原子力規制庁が株式会社コベルコ科研と契約した浸水防止設備（水密扉）に関する
安全研究報告書の誤った記載について（最終報告）

不適合報告書(再計算による確認)

誤記影響の報告(再計算による確認)

誤記訂正表_結果及び結論に対する影響のまとめの②-3 漏水データに影響したもの

・整理番号 1

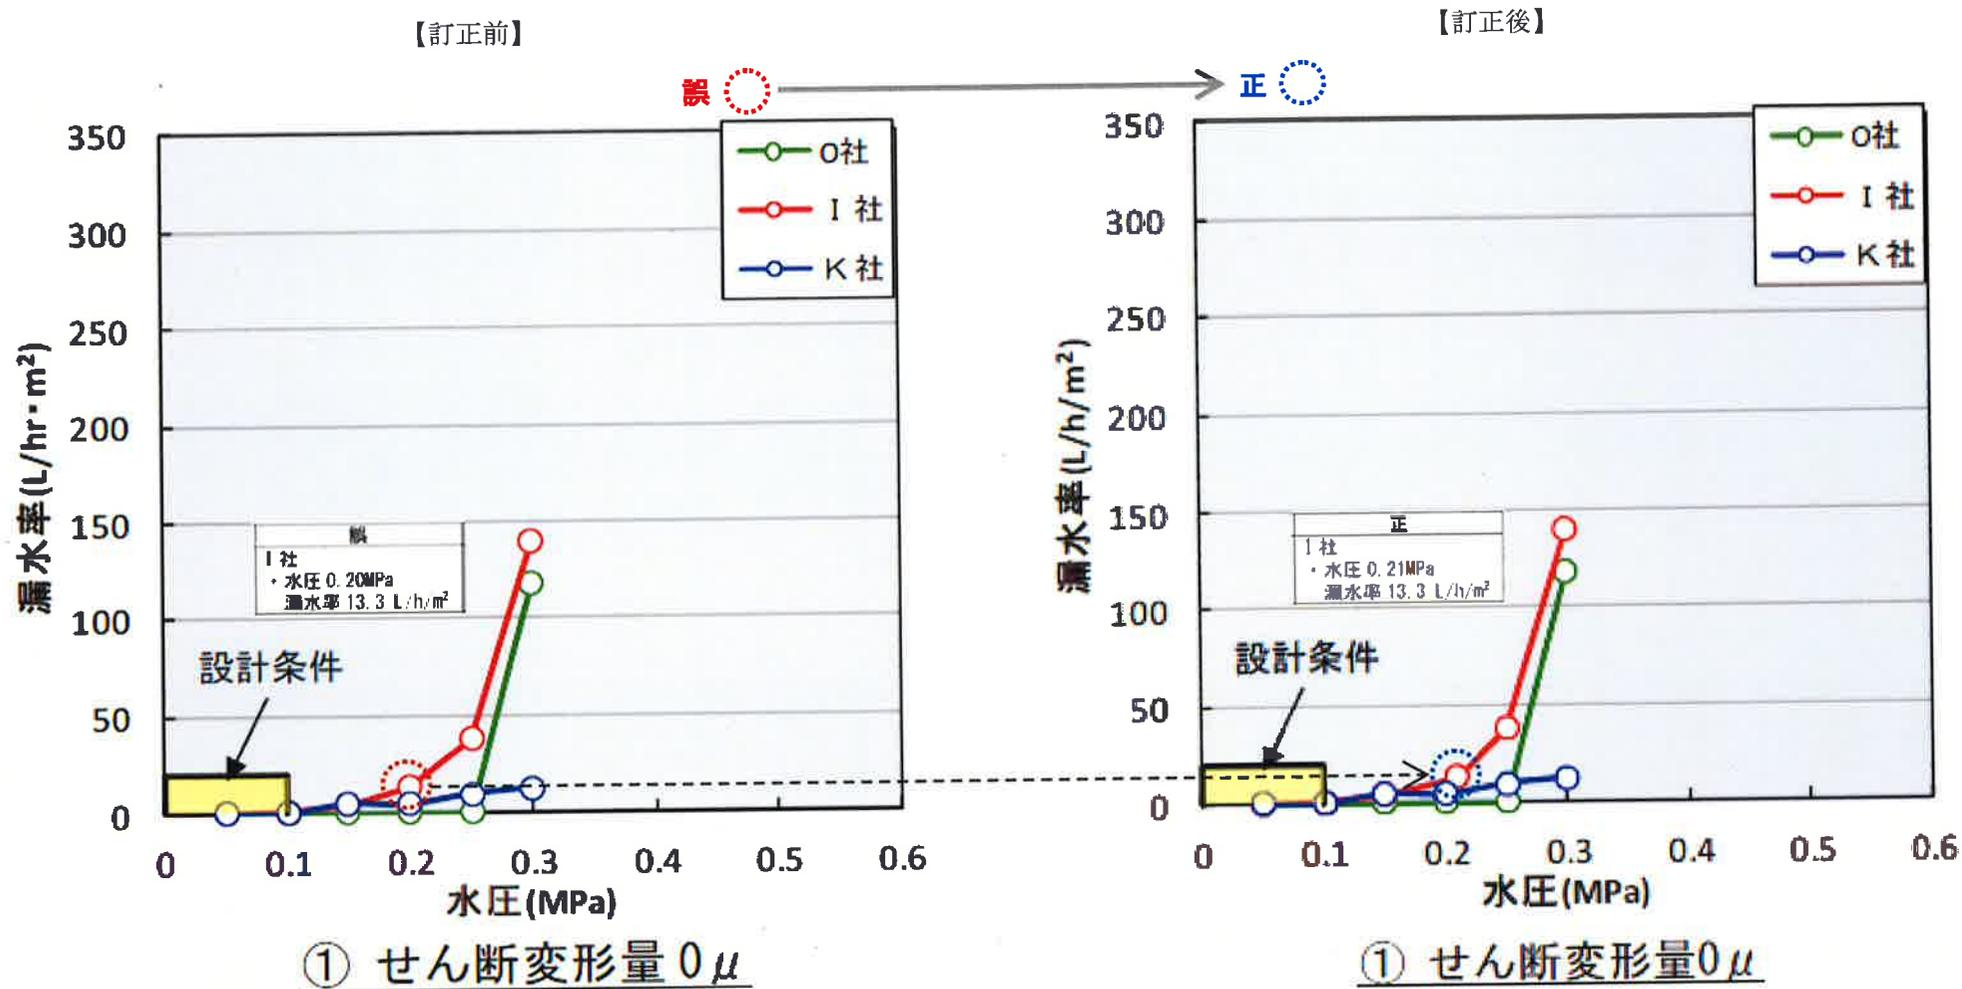
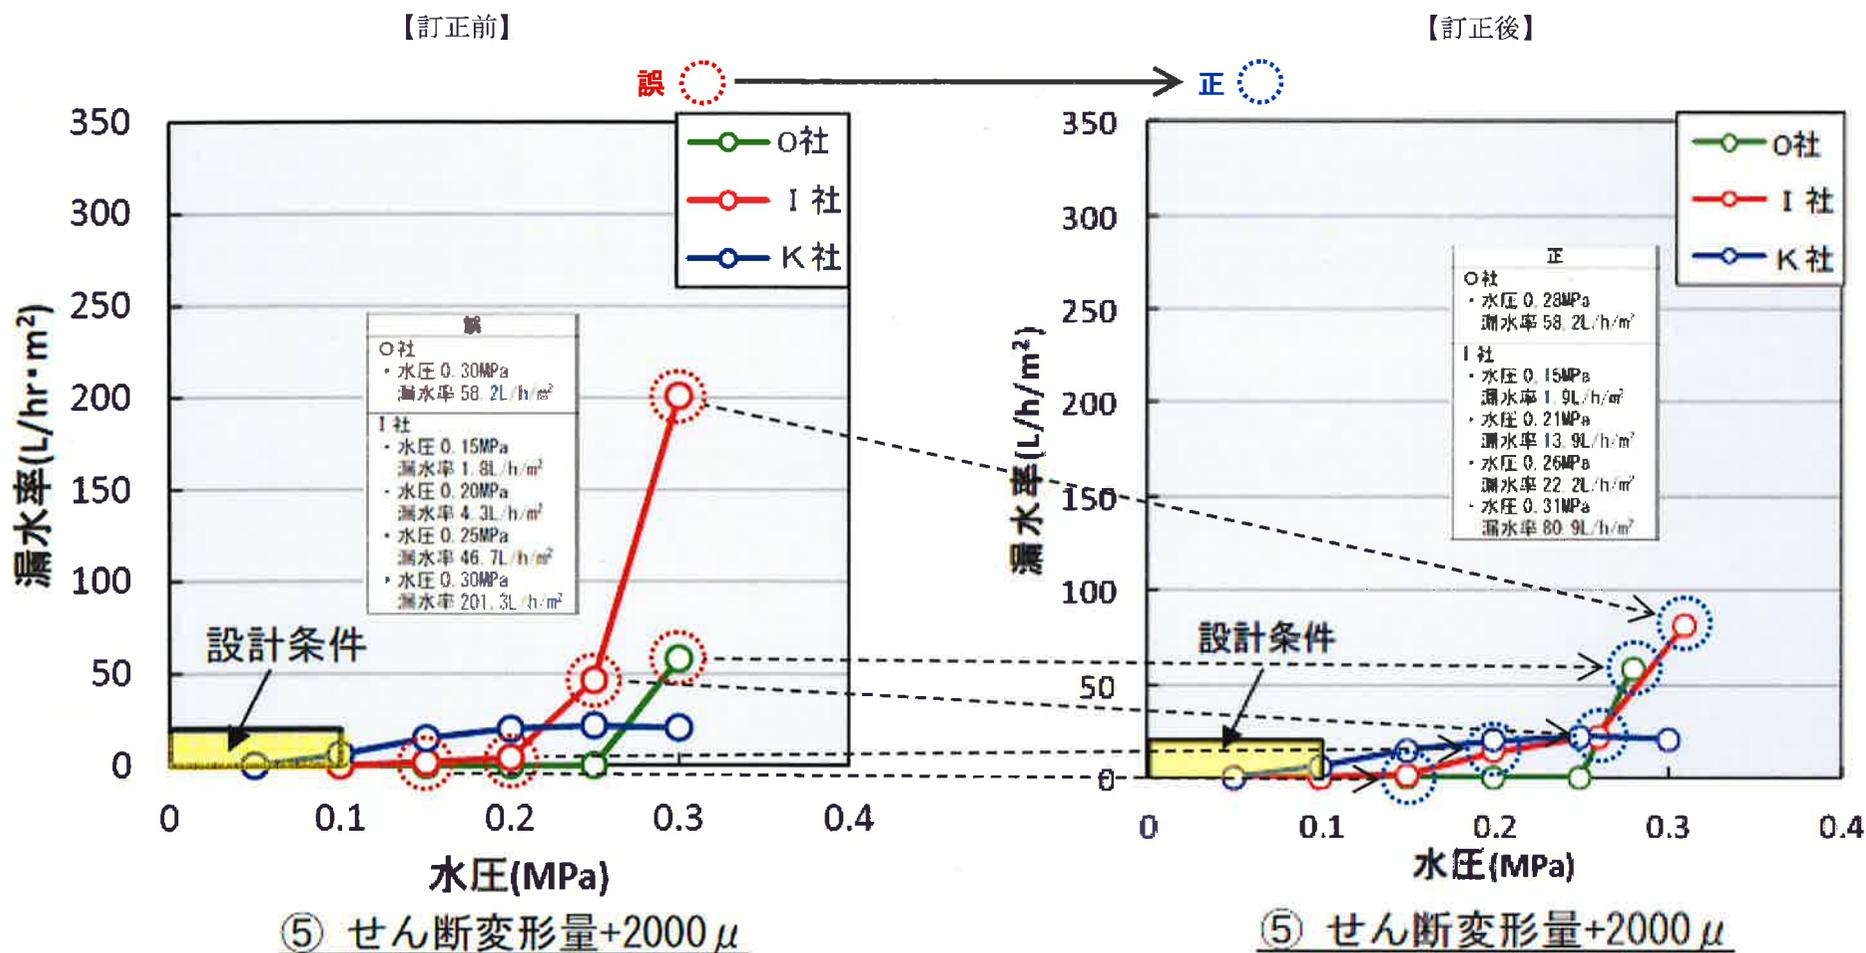
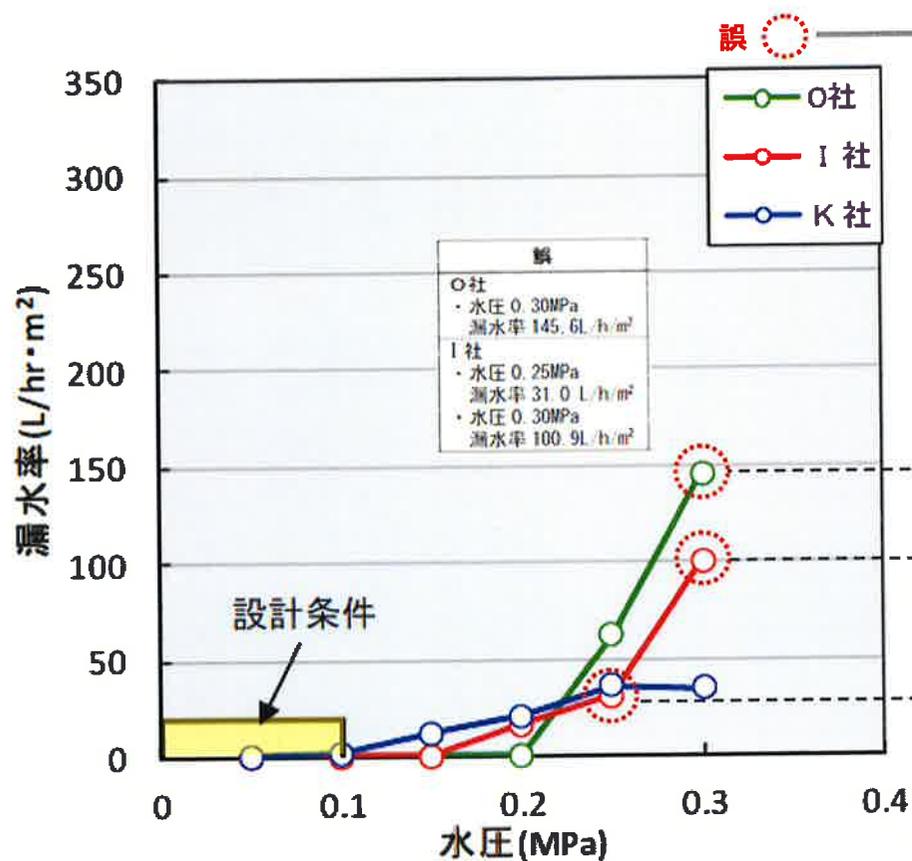
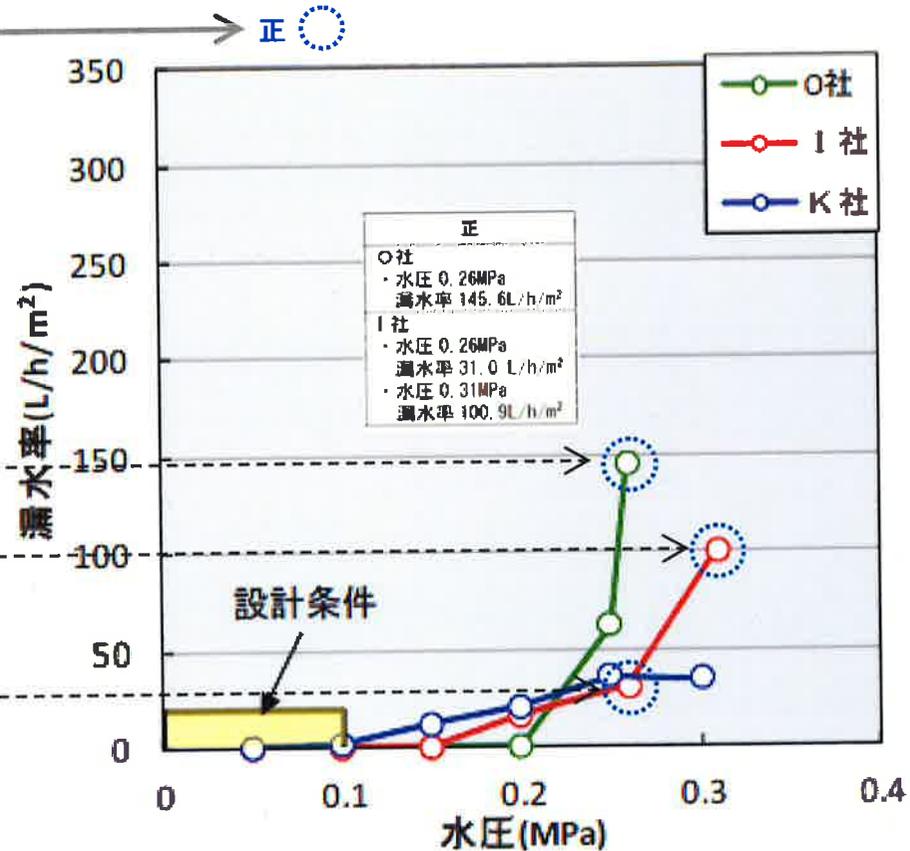
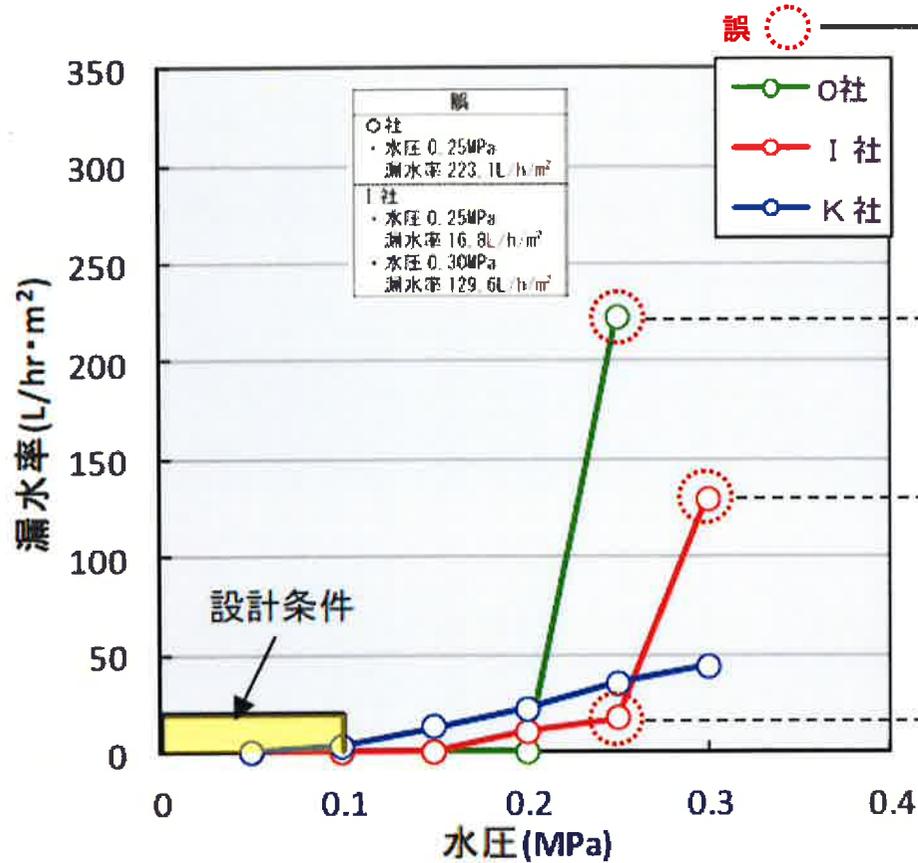
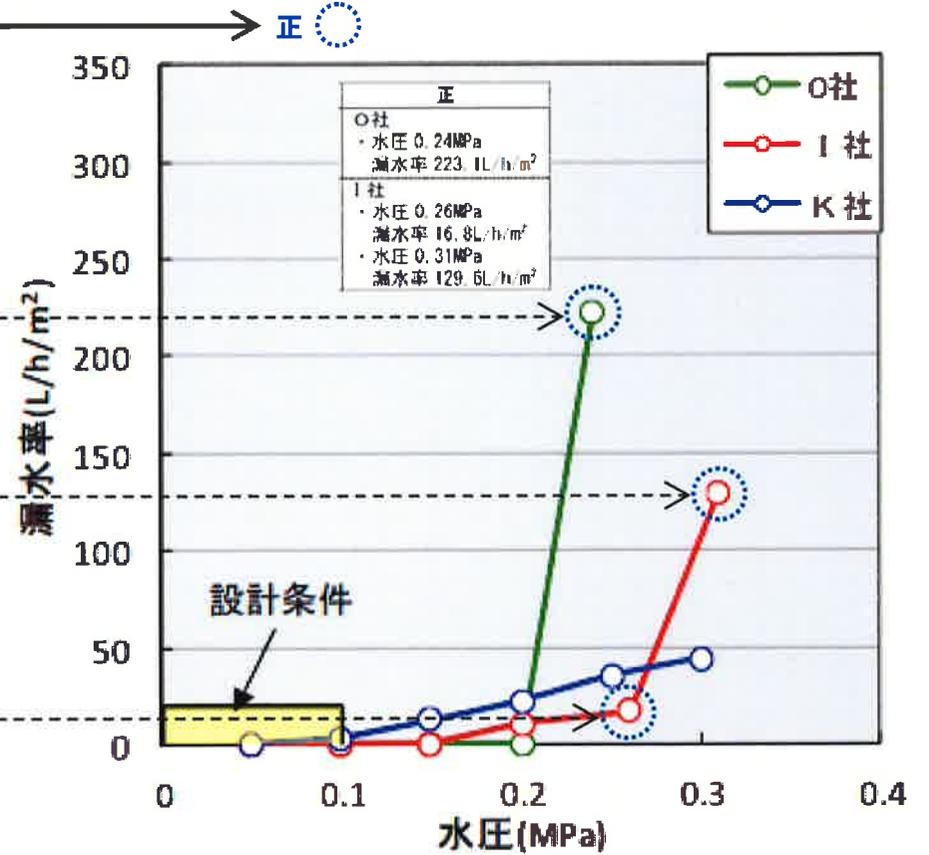
整理番号	頁番号	図表番号	内容	誤	正	調査結果	原因	誤記とした判断理由	本報告書に及ぼす影響	次年度以降の業務に及ぼす影響	
1	12	図 3.3	a) せん断変形量 0μ の図	・ I 社 水圧 0.20MPa、 漏水率 13.3 L/hr/m ²	・ I 社 水圧 0.21MPa、 漏水率 13.3 L/h/m ²	元データと報告 値に差異	転記ミス	水圧 0.21MPa と記載すべきところ、誤って目標設定値の 0.20 MPa を記載した。	漏水発生後の漏水量と水圧の関係であり、論旨に影響すると考える。	平成 27 年度および 28 年度の数値解析業務で前回実績資料として引用されている。

b) せん断変形量 +2000 μ の図	・ O 社 水圧 0.30MPa、 漏水率 58.2L/hr/m ²	・ O 社 水圧 0.28MPa、 漏水率 58.2L/h/m ²	ケース 6-1 の水 頭圧 30m 時の 水圧値	転記ミス	漏水が発生した 0.28MPa を記載すべきであったが、誤って目標設定値の 0.3MPa を記載した			
				・ I 社 水圧 0.15MPa、 漏水率 1.8L/hr/m ² 水圧 0.20MPa、 漏水率 4.3L/hr/m ² 水圧 0.25MPa、 漏水率 46.7.3L/hr/m ² 水圧 0.30MPa、 漏水率 201.3L/hr/m ²	・ I 社 水圧 0.15MPa、 漏水率 1.9L/h/m ² 水圧 0.20MPa、 漏水率 13.9L/h/m ² 水圧 0.26MPa、 漏水率 22.2L/h/m ² 水圧 0.31MPa、 漏水率 80.9L/h/m ²	水圧データの値 違い	転記ミス	せん断変形+2,000 μ の漏水率を転記すべきところ、誤って +1,000 μ の漏水率を転記した。 (すべて +1,000 μ のデータであった)			
					・ O 社 水圧 0.30MPa、 漏水率 145.6L/hr/m ²	・ O 社 水圧 0.26MPa、 漏水率 145.6L/h/m ²	元データと報告 値に差異	転記ミス			水圧 0.26MPa と記載すべきところ、誤って目標設定値の 0.30 MPa を記載した。
					・ I 社 水圧 0.25MPa、 漏水率 31.0 L/hr/m ² 水圧 0.30MPa、 漏水率 100.9L/hr/m ²	・ I 社 水圧 0.26MPa、 漏水率 31.0 L/h/m ² 水圧 0.31MPa、 漏水率 100.9L/h/m ²	元データと報告 値に差異	転記ミス			水圧 0.21MPa および 0.31MPa と記載すべきところ、誤って目標設定値の 0.20 MPa および 0.30 MPa を記載した。

d) せん断変形量 +4000 μ の図	・ O 社 水圧 0.25MPa、 漏水率 223.1L/hr/m ²		・ O 社 水圧 0.24MPa、 漏水率 223.1L/h/m ²	元データと報告 値に差異	転記ミス			水圧 0.24MPa と記載すべきところ、誤って目標設定値の 0.25 MPa を記載した。
				・ I 社 水圧 0.25MPa、 漏水率 16.8L/hr/m ² 水圧 0.30MPa、 漏水率 129.6L/hr/m ²	・ I 社 水圧 0.26MPa、 漏水率 16.8L/h/m ² 水圧 0.31MPa、 漏水率 129.6L/h/m ²	元データと報告 値に差異	転記ミス	水圧 0.26MPa および 0.31MPa と記載すべきところ、誤って目標設定値の 0.25 MPa および 0.30 MPa を記載した。

・整理番号 3

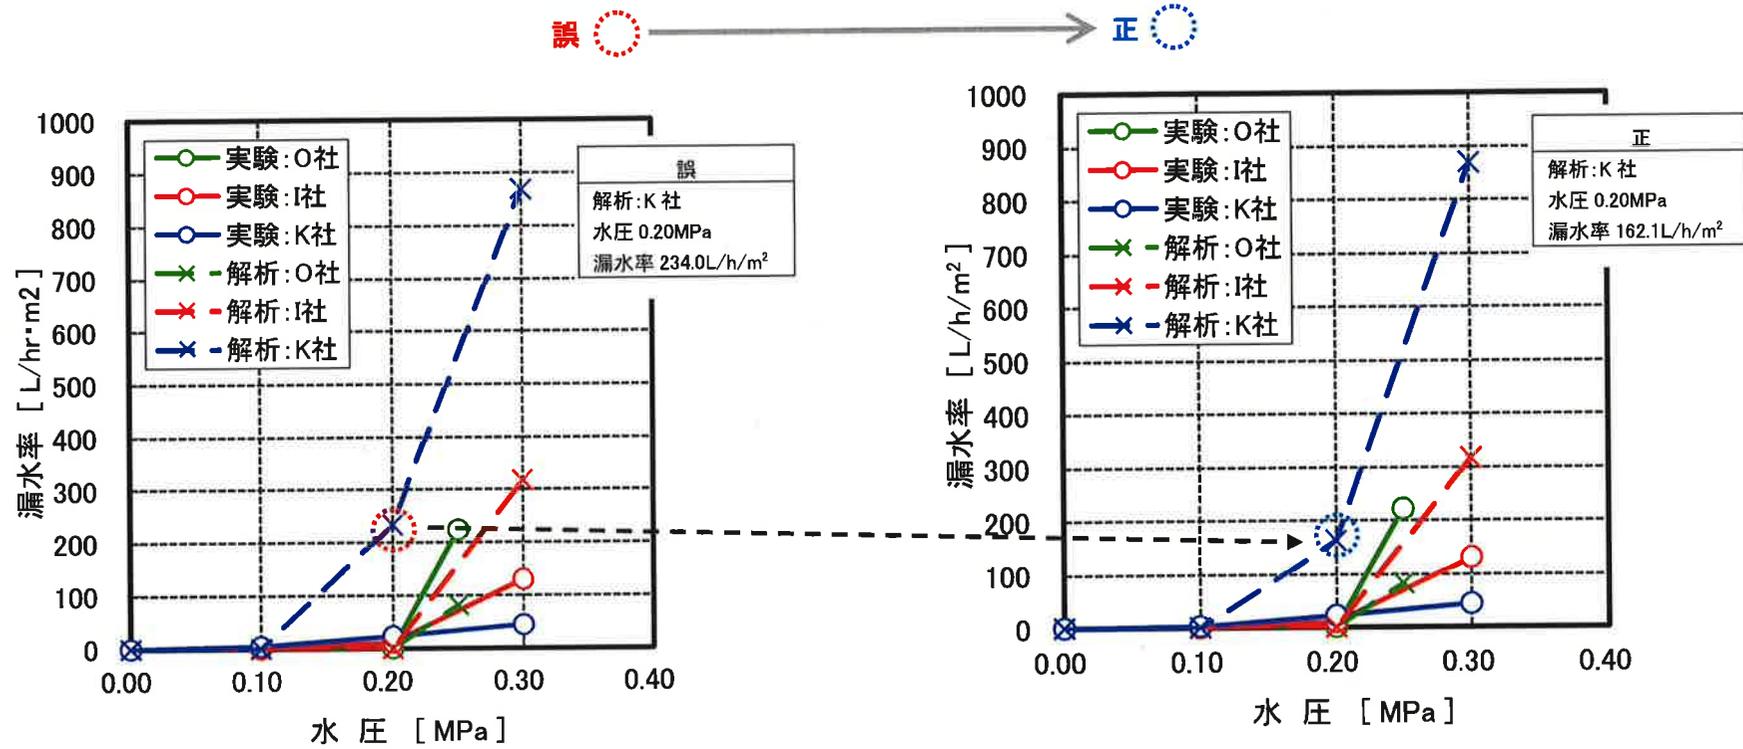
整理番号	頁番号	図表番号	内容	誤	正	調査結果	原因	誤記とした判断理由	本報告書に及ぼす影響	次年度以降の業務に及ぼす影響
3	222	図 4.6-1	せん断変形 4000 μ の K 社漏水率の図へのプロット	234.0 L/hr/m ²	162.1 L/h/m ²	プロット数値の入力間違い	記載ミス	プロット数値の単純な入力間違いである。	計算モデルに定性的な傾向を説明した図であり、論旨には影響しないと考ええる。	影響しないと考ええる。

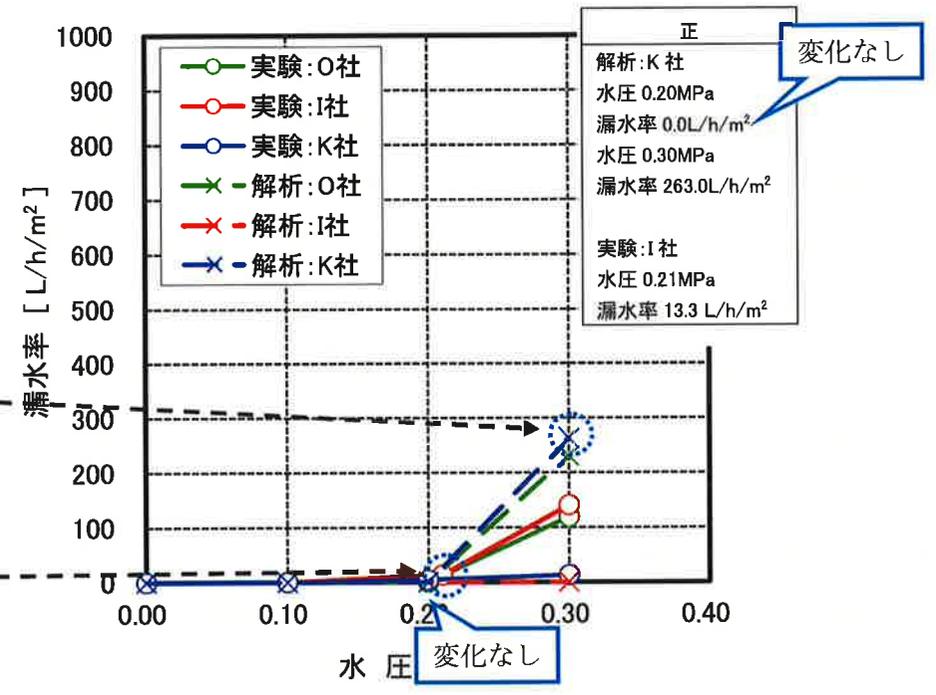
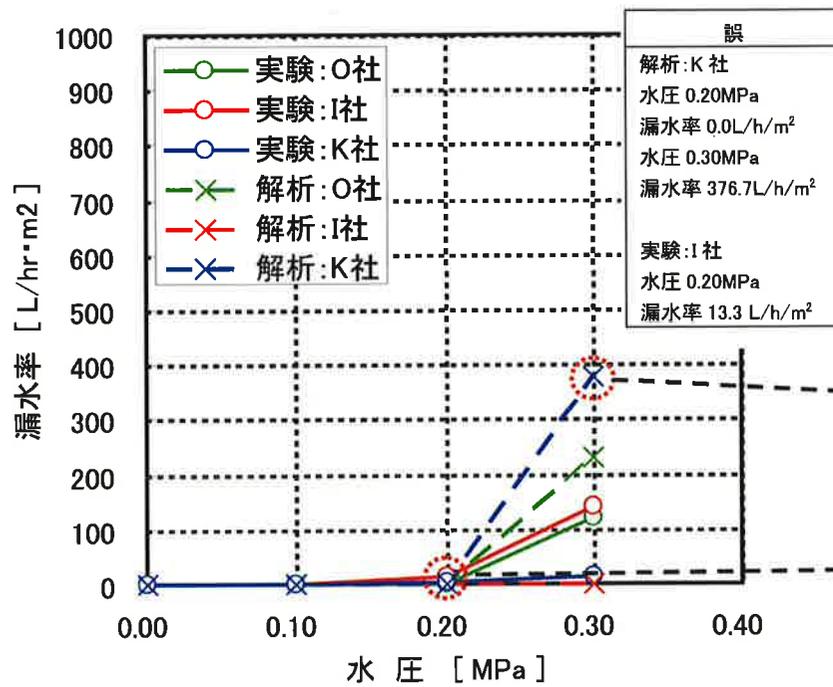
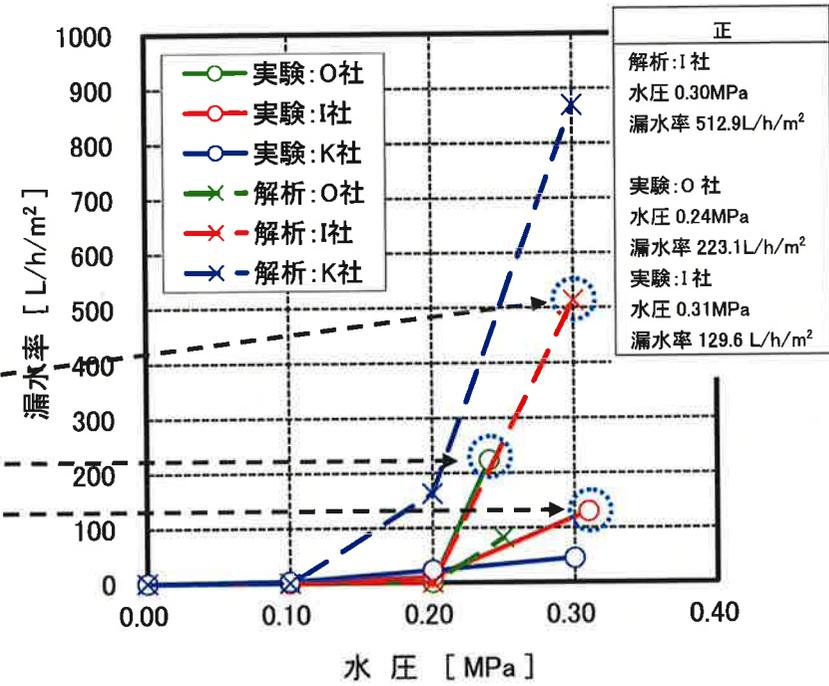
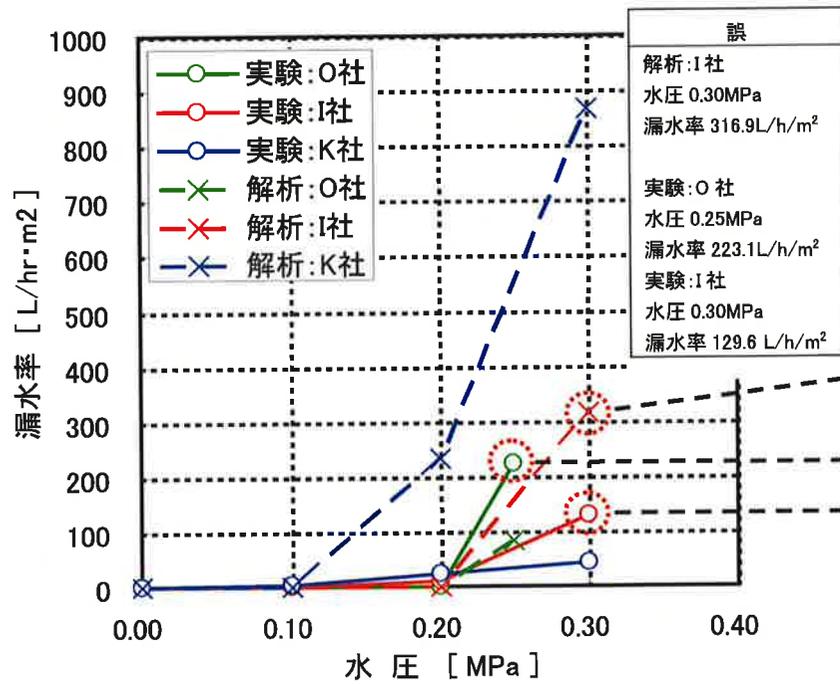
整理番号	頁番号	図表番号	内容	誤	正	調査結果	原因	誤記とした判断理由	本報告書に及ぼす影響	次年度以降の業務に及ぼす影響
70	222	図 4.6-1	I 社 4000 μ 0.3MPa 水圧0.3MPa 漏水率解析[L/hr \cdot m ²] (修正流量係数 α' =0.01)	316.9 L/hr \cdot m ²	512.9 L/h/m ²	I 社 4000 μ 水圧 0.3MPa の変形解析結果が影響を受けたため、I 社 4000 μ の流体解析結果が影響を受けた。	平成 26 年度の耐力試験 (水密扉基礎試験 1) の測定データ記載ミス。 ↓ 全体解析初期条件の I 社 4000 μ 水圧 0.3MPa で D 点の押し量が 0.1mm 減少する。	-	I 社 4000 μ 水圧 0.3MPa、A,D,E,F 点で押し量が減少すると、これに伴い当該部位の間隙量が増加することで漏水率は増加するが、結論には影響しなかった。	本報告書の結果は平成 28 年度の解析には使用されていないので影響無し。
			K 社 0 μ 0.2MPa 水圧0.2MPa 漏水率解析[L/hr \cdot m ²] (修正流量係数 α' =0.01)	0.0 L/hr \cdot m ²	変化なし	シール部隙間が閉じる方向になるため、影響を受けなかった。				
			K 社 0 μ 0.3MPa 水圧0.3MPa 漏水率解析[L/hr \cdot m ²] (修正流量係数 α' =0.01)	376.7 L/hr \cdot m ²	263.0 L/h/m ²	K 社 0 μ 水圧 0.3MPa の変形解析結果が影響を受けたため、K 社 0 μ の流体解析結果が影響を受けた。	全体解析初期条件の K 社 0 μ 水圧 0.2MPa と 0.3MPa で C 点の押し量が 0.1mm 増加する。	-	K 社 0 μ 水圧 0.2MPa と 0.3MPa で C,E 点で押し量が増加すると、これに伴い当該部位の間隙量は減少することで漏水量は減少するが、結論には影響しなかった。	本報告書の結果は平成 28 年度の解析には使用されていないので影響無し。

I 社 0 μ 0.2MPa 実験水圧[MPa]	0.20MPa	0.21MPa	元データとの報告値に差異				
			O 社 4000 μ 0.25MPa 実験水圧[MPa]	0.25MPa	0.24MPa					
			I 社 4000 μ 0.3MPa 実験水圧[MPa]	0.30MPa	0.31MPa					
							平成 26 年度の耐力試験 (水密扉基礎試験 1) の測定データ記載ミス。	-	解析結果との定性的な傾向を比較するための図であり、論旨には影響しないと考える。	本報告書の結果は平成 28 年度の解析には使用されていないので影響無し。
